## Avis de la Mission régionale d'autorité environnementale de la région Nouvelle-Aquitaine sur le projet de parc éolien Puy Lacquois sur la commune de Puy-du-Lac (17)

n°MRAe 2020APNA49

dossier P-2020-9591 et 9592

Localisation du parc éolien (extrait de l'étude d'impact page 32)

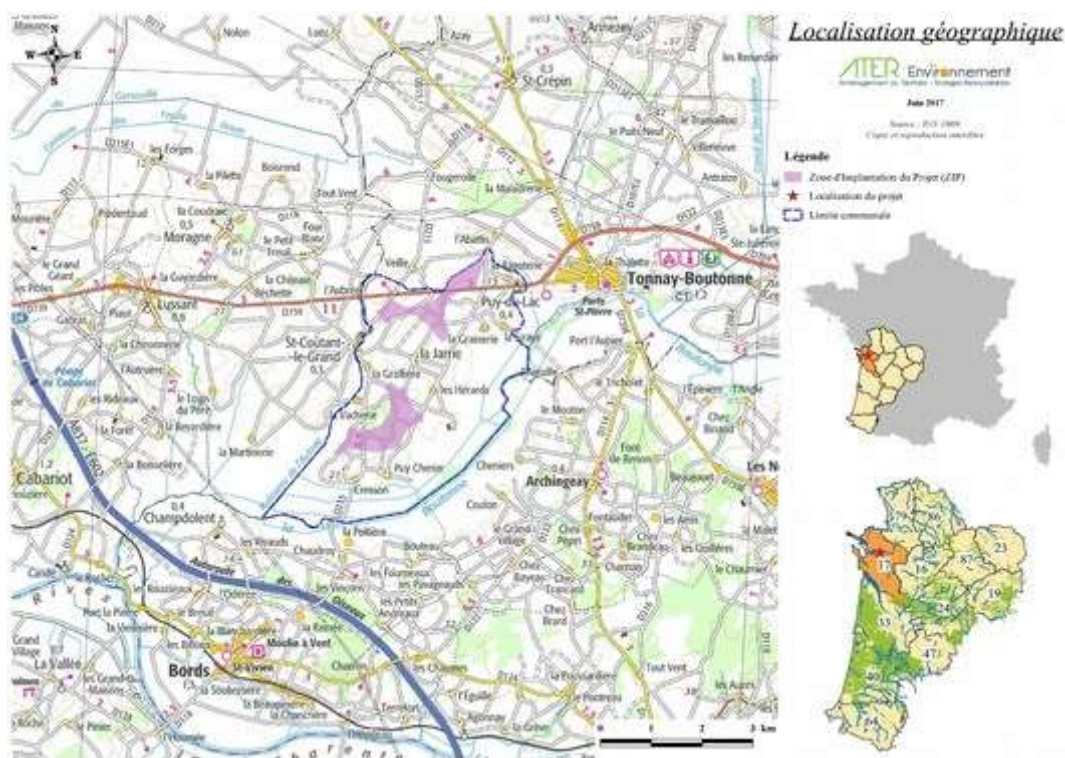
La durée d'exploitation prévue pour le parc éolien est de 20 ans d'après le porteur de projet. Le maître d'ouvrage n'apporte pas d'information sur le tracé du raccordement électrique du projet éolien au poste source pressenti d'Archingey.

Variante retenue du projet éolien (extrait de l'étude d'impact p 179)

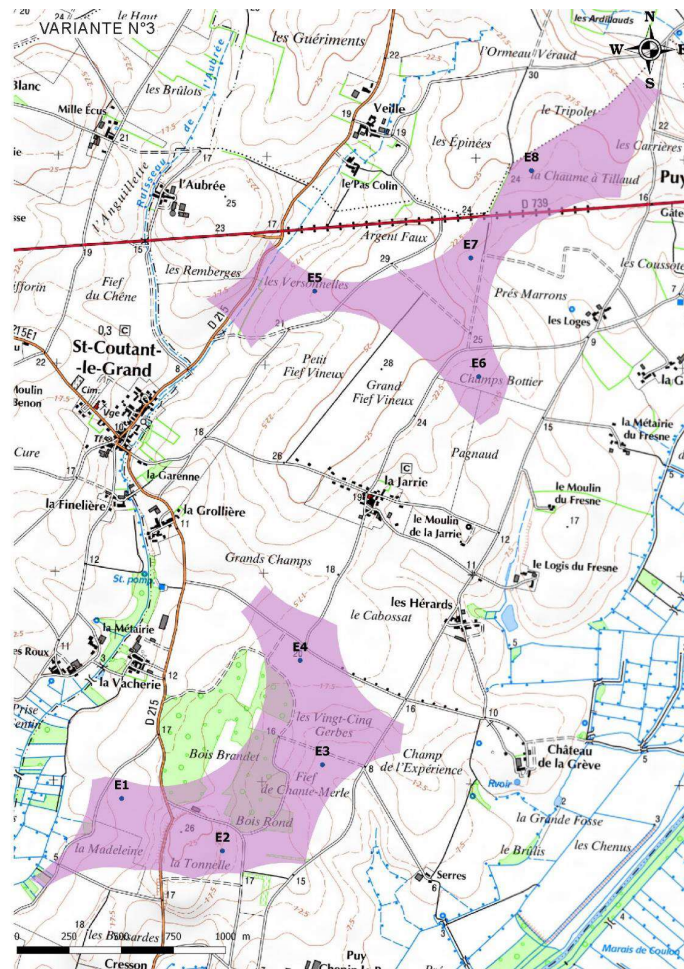
**La MRAe relève toutefois que les études variantes d'implantation des éoliennes dans le site retenu ne constituent pas une recherche des solutions alternatives au choix du site d'implantation du projet, ce qui traduit une absence de mise en œuvre de la séquence ERC qui fonde l'évaluation environnementale.**

Effets cumulés du projet avec les autres parcs éoliens (extrait de l'étude d'impact page 29)

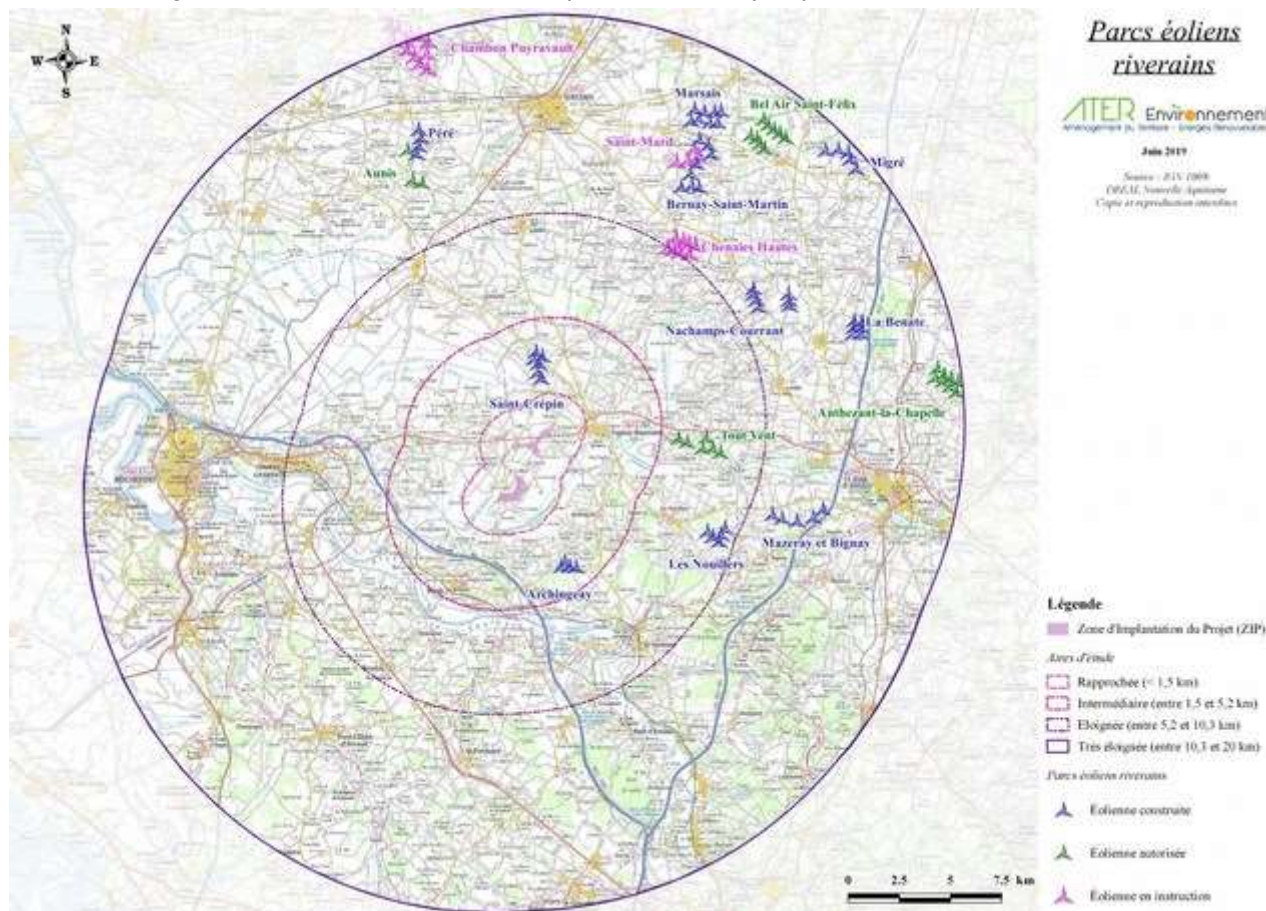
L'analyse du porteur de projet sur les effets cumulés reste assez superficielle, dans un contexte où la présence d'autres parcs éoliens justifieraient une approche plus détaillée, tant pour le milieu naturel (impact sur les corridors de déplacement) que pour le milieu humain (bruit et paysage). De plus, elle ne présente pas de méthodologie concernant sa réalisation, ce qui affaiblit l'analyse présentée et donc ses conclusions.

**La Mission Régionale d'Autorité environnementale considère que l'analyse des effets cumulés devrait être prise en compte dans le raisonnement proposé dans l'étude d'impact pour justifier le site retenu, cette approche étant présentée de façon déconnectée du reste de l'étude d'impact.**
